Verslag huishoudelijke elektrische installatie op laagspanning en zeer lage spanning

Referentie: **010-20261014-01**	Datum controle: **14/10/2026**
Keurder: **010**

Eigenaar:	**Onbekend**	EAN-code:	**541448820050561900**
Adres installatie:	**Groot Veld 30, 2550 - Kontich**	Nummer teller(s):	**1SAG1100407136**
		Distributienetbeheerder installatie:	**Fluvius**

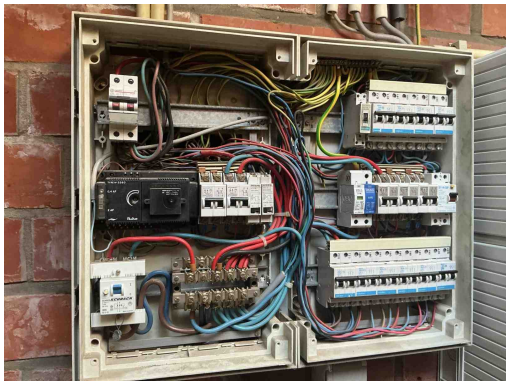
B29 - Het elektrisch verdeelbord in een huishoudelijke ruimte is niet voorzien van een deur (Boek1: 5.3.5.1).
Opmerking: Oa bord 1

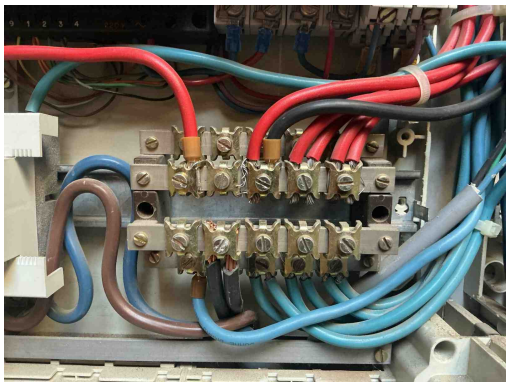
T21a - Het elektrisch materieel is niet geplaatst volgens de voorschriften van de fabrikant/ regels van goed vakmanschap. (Boek 1: 1.4.1.3) Oa ophangvijzen elektrisch verdeelbord niet afgedekt. Zie klasse II toestel.
Opmerking: Oa bord 1

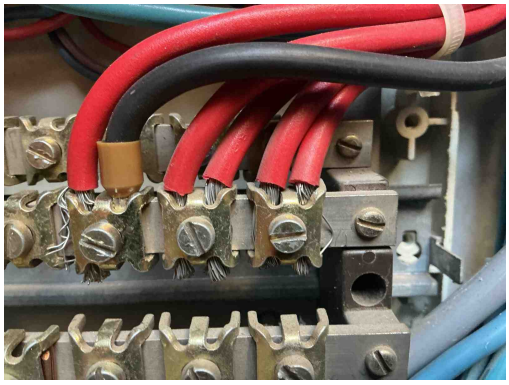
T02 - Gevaar voor rechtstreekse aanraking: genaakbare delen onder spanning (Boek 1: 4.2.2).
Opmerking: Oa bord 1

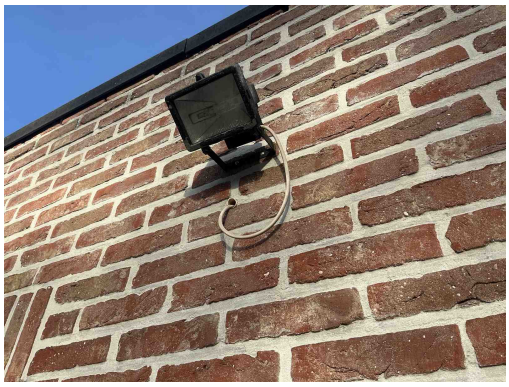
B16 - De interne soepele geleiders zijn niet aan beide uiteinden voorzien van samenknijpende hulzen of evenwaardig (Boek 1: 5.3.5.5).
Opmerking: Oa bord 1
